Oggetto: **[ID_VIP: 7494]** SPINAZZOLA (BT), GENZANO DI LUCANIA (PZ): Progetto di un impianto fotovoltaico della potenza di circa 56,31 MW, e delle relative opere connesse, da realizzarsi nel Comune di Spinazzola (BT), da collegare alla stazione elettrica di smistamento sita nel Comune di Genzano di Lucania (PZ) di proprietà Terna S.p.A.

Procedura di Valutazione di Impatto Ambientale ai sensi dell'art. 23 del D. lgs. 152/2006

Proponente: MYSUN S.r.l.

Parere tecnico-istruttorio MiC

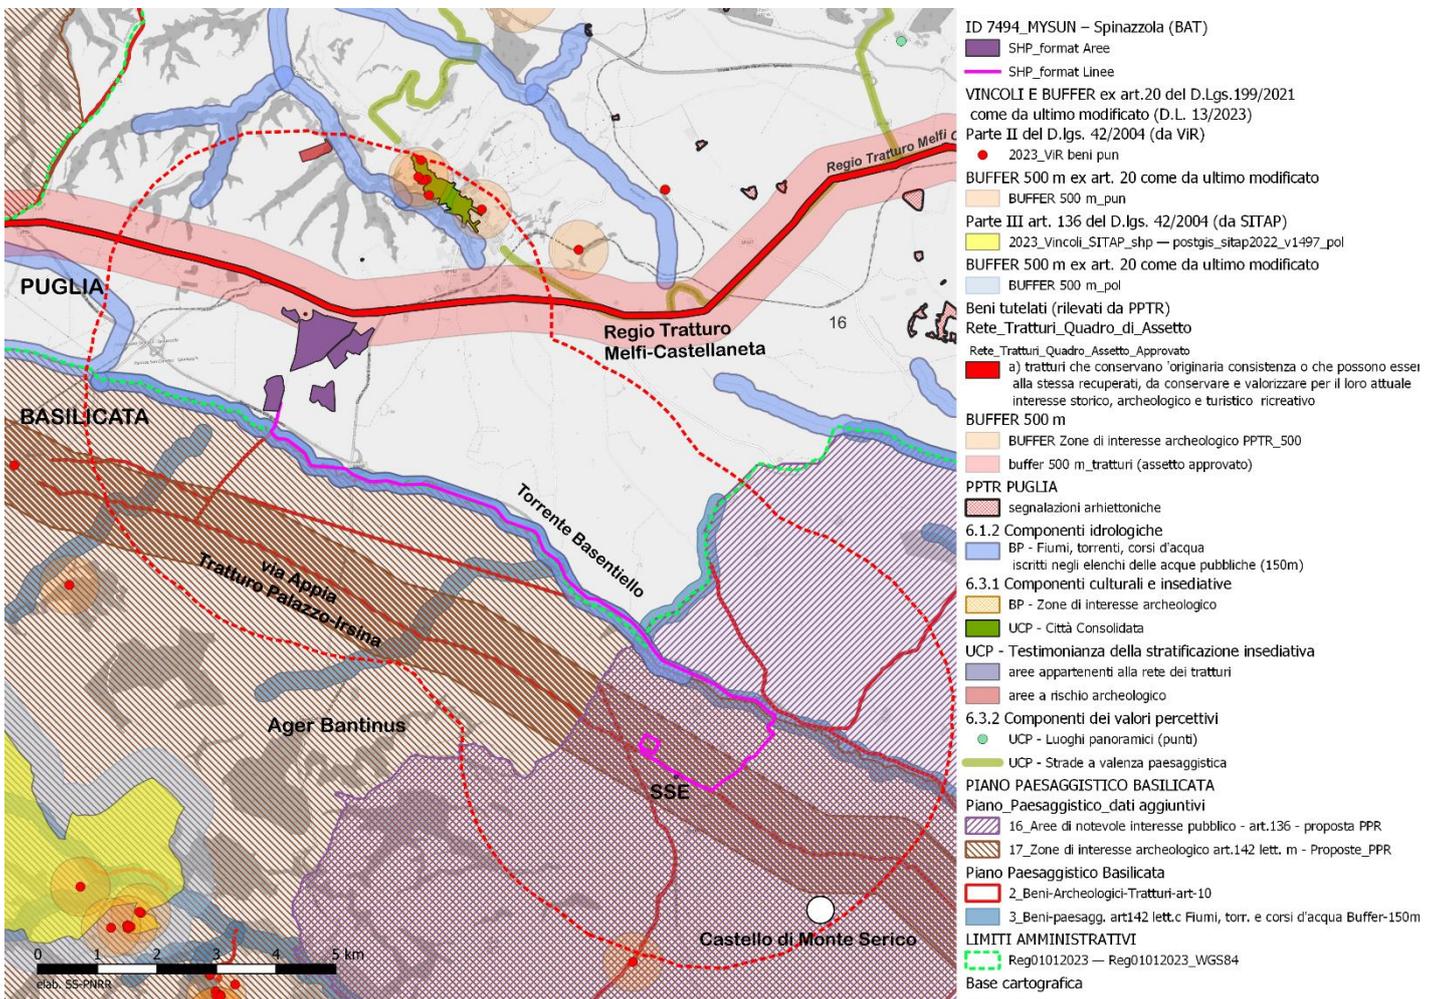
CONSIDERATO che parte dei campi fotovoltaici, per una superficie pari a 42,4 ettari, è **inclusa nel buffer di 500 metri dal Regio Tratturo Melfi - Castellaneta, dunque esclusa dalle aree idonee** ai sensi dell'art. 20 del D.Lgs. 199/2010, così come modificato con l'art. 47 co.1 del D.L. 24 febbraio 2023, n.13;

Veduta dal Castello di Monteserico verso nord-ovest, verso l'area su cui si prevede di collocare l'impianto in progetto.

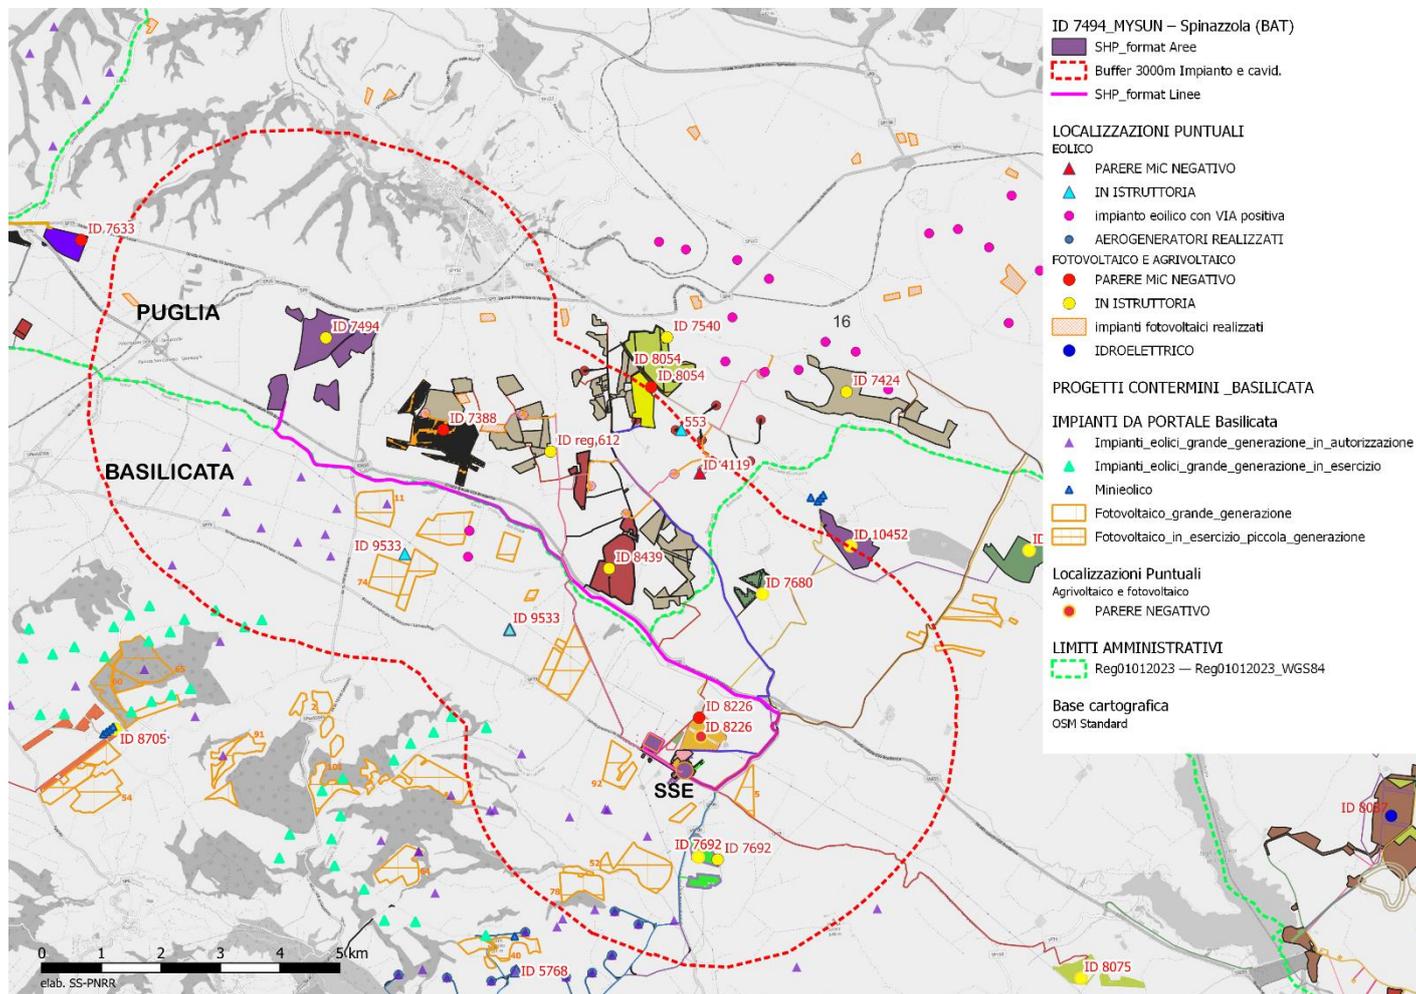
Dalla carta della visibilità (cfr. elaborato *Spinazzola_TAV_A06-PTO-Carta_della_visibilita*) si evince che **nella parte di territorio lucano l'impianto in valutazione sarebbe visibile dal Castello di Monteserico, anche se dall'elaborato risulta incomprensibilmente esclusa la zona più elevata del Monte Serico, su cui sorge l'omonimo Castello.**

Si evince, inoltre, che la visibilità dell'impianto e della stazione elettrica di utenza è estesa a tutta l'area settentrionale del territorio di Banzi e in parte di Genzano di Lucania, attraversati dal cordone della via Appia. Non sono stati prodotti fotoinserti dagli altri beni paesaggistici (fiumi e tratturi) presenti nell'area di analisi.
